ZAŁĄCZNIK DO ZMIANY DECYZJI POZWOLENIA NA BUDOWĘ nr 340/16 z dn. 23.09.2016r.

Inwestor:	Gminna Biblioteka Publiczna im. Andrzeja Łuczeńczyka w Ludwinie Ludwin 52, 21–075 Ludwin	Nr rys.: 2
Jednostka projektowa:	ECO Projekt Waldemar Paszkiewicz ul. Utanów 22/43 Lublin 20–554 NIP 712–005–96–72, REGON 430337689	
Nazwa inwestycji:	„Biblioteka Bramą Pojezierza Łęczyńsko –Włodawskiego" – rozbudowa Gminnej Biblioteki Publicznej im. Andrzeja Łuczeńczyka w Ludwinie	
Adres inwestycji:	Ludwin 52, 21–075 Ludwin, jednostka ewidencyjna: 061002_2 Ludwin, obręb 061002_2.0011 Ludwin, nr dz. ewid.: 446/4	
Przedmiot:	Rzut utwardzeń wraz z przekrojem i ogrodzeniem terenu	Skala: 1:200
Kategoria obiektu budowlanego:	IX	Data: LISTOPAD 2018 / Faza: PROJEKT WYKONAWCZY ZAMIENNY
Projektował:	mgr inż. arch. Marta Pacek, upr. bud. nr 210/LBOKK/2017 do projektowania bez ograniczeń w specjalości architektonicznej	
Projektował:	dr inż. arch. Natalia Przesmycka, upr. bud. nr 148/LBOKK/2016 do projektowania bez ograniczeń w specjalości architektonicznej

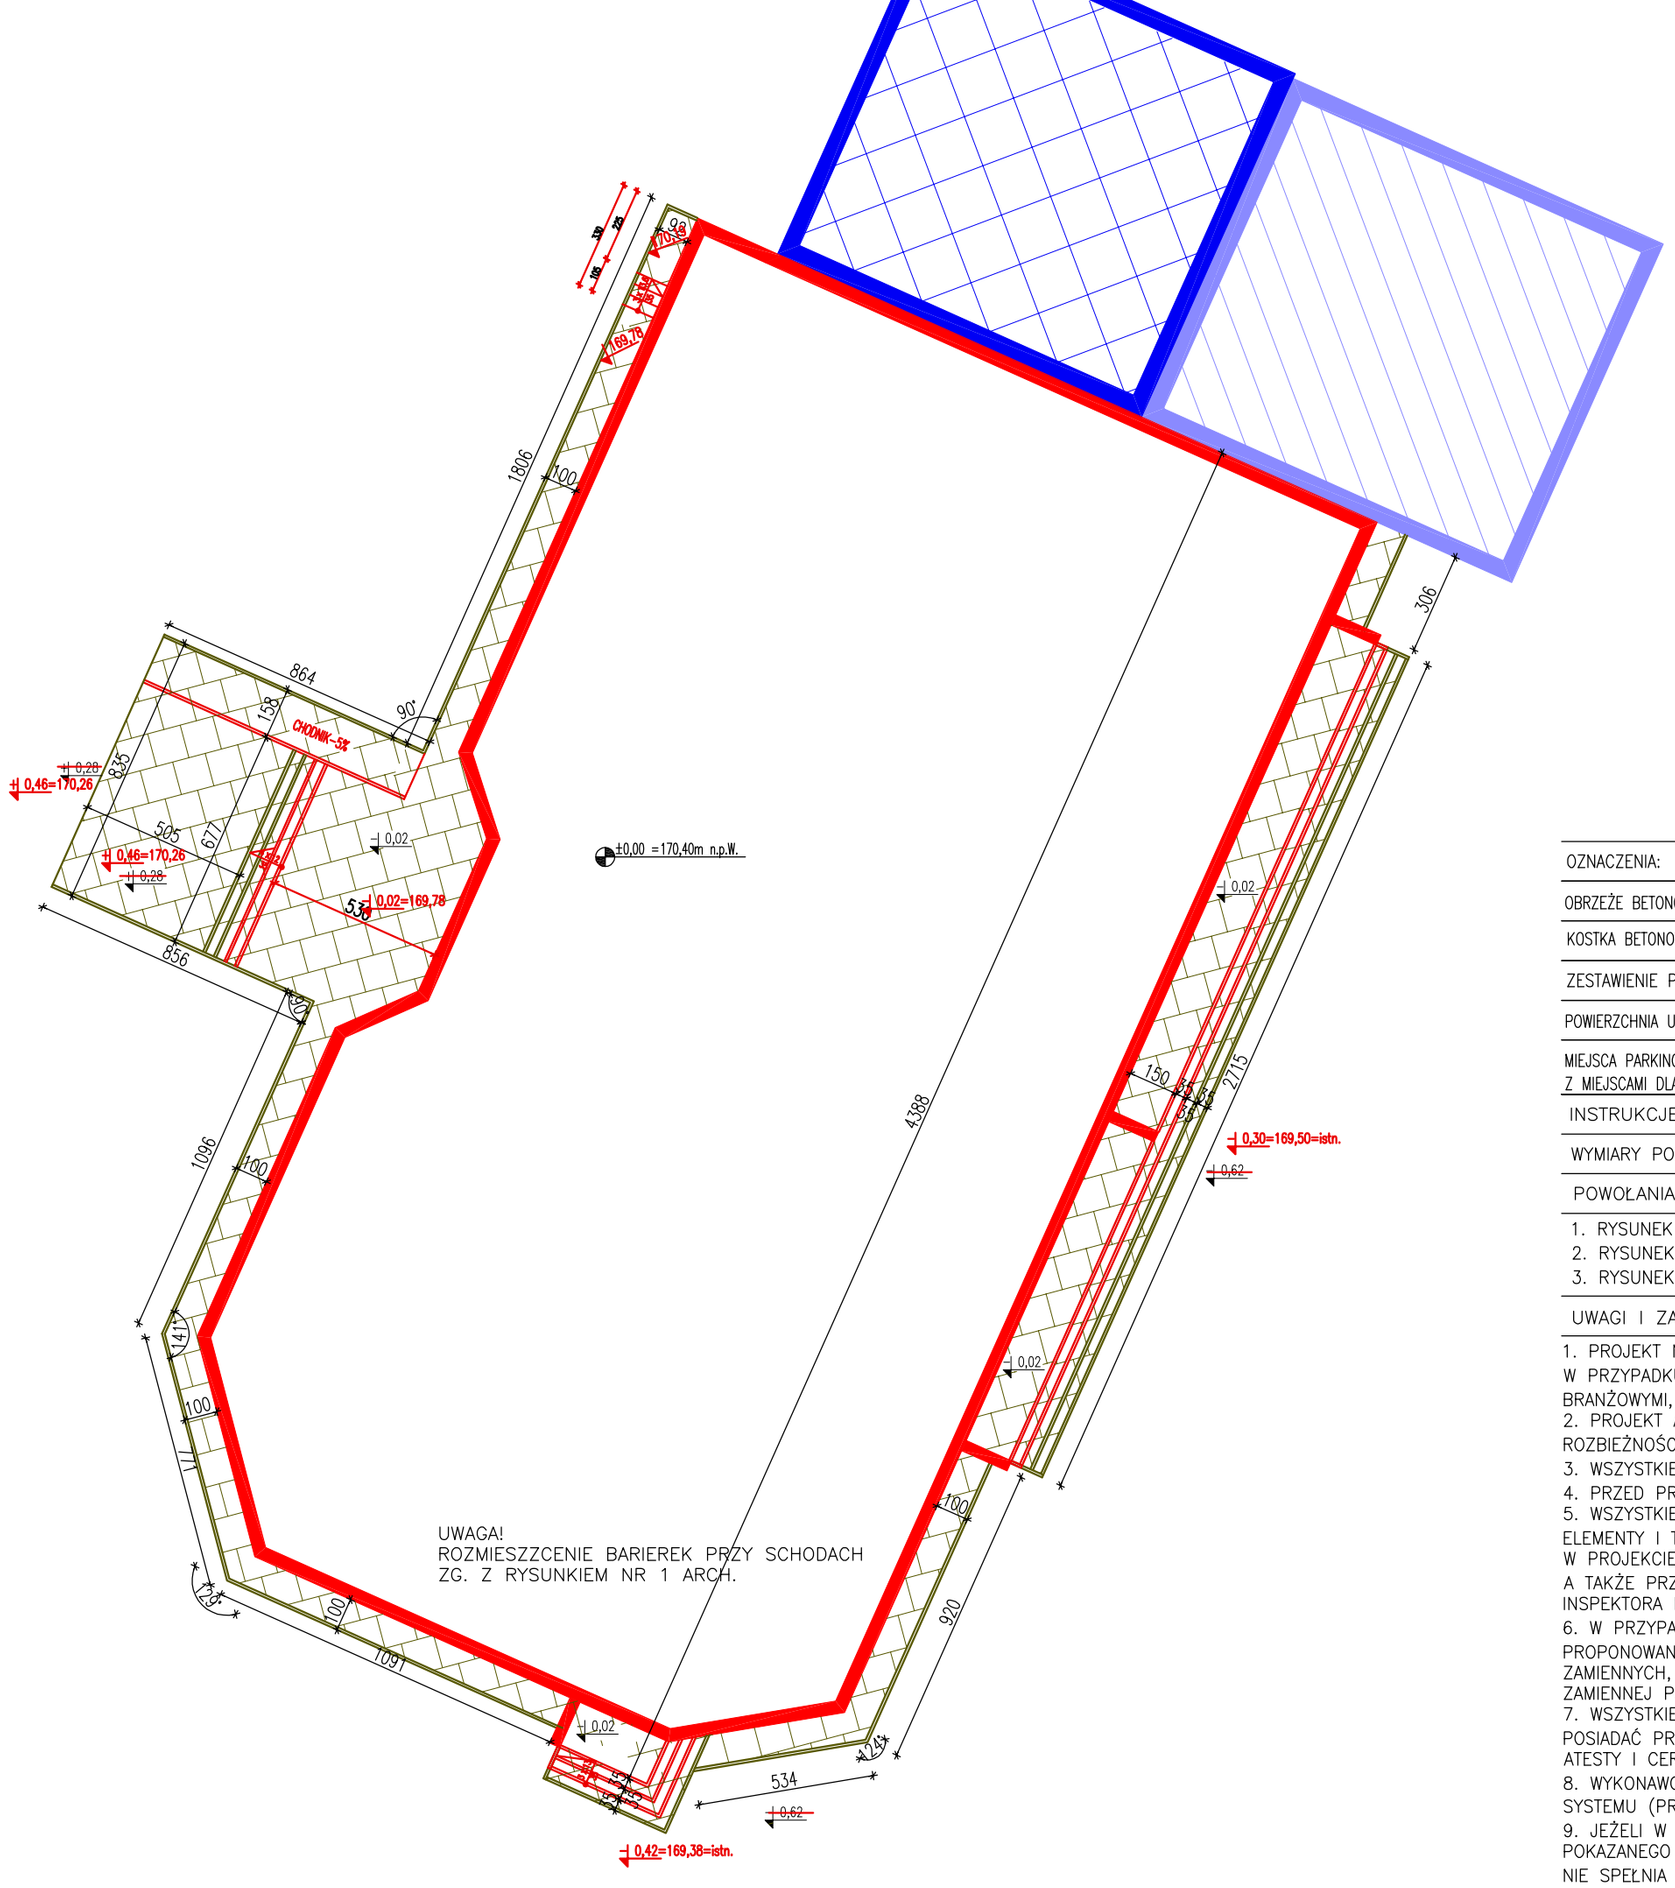
ZMIANY WZGLĘDEM PROJEKTU BUDOWLANEGO ZATWIERDZINEGO POZWOLENIEM NA BUDOWĘ:
– wyznaczenie rzędnych wysokościowych wokół budynku
– wyznaczenie nowej rzędnej wysokościowej 0,00
– zmiany w ilości stopni przy wejściu do budynku ze względu na wyznaczenie nowych rzędnych

NA PROŚBĘ INWESTORA, ODSTEPUJE SIĘ OD PROJEKTOWANIA POWIERZCHNI UTWARDZONYCH. POZOSTAJE TYLKO OPASKA WOKÓŁ BUDYNKU WYKONANA Z KOSTKI BETONOWEJ GR. 6cm. MIEJSCA PSOTOJOWE DLA SAMOCHODÓW OSOBOWYCH BĘDA ZAŁOŻONE I WYZNACZONE WE WSCHODNIEJ CZĘŚCI DZIAŁKI. DO WYZNACZENIA I OZNAKOWANIA POZOSTAJĄ MIEJSCA POSTOJOWE DLA OSÓB NIEPEŁNOSPRAWNYCH.
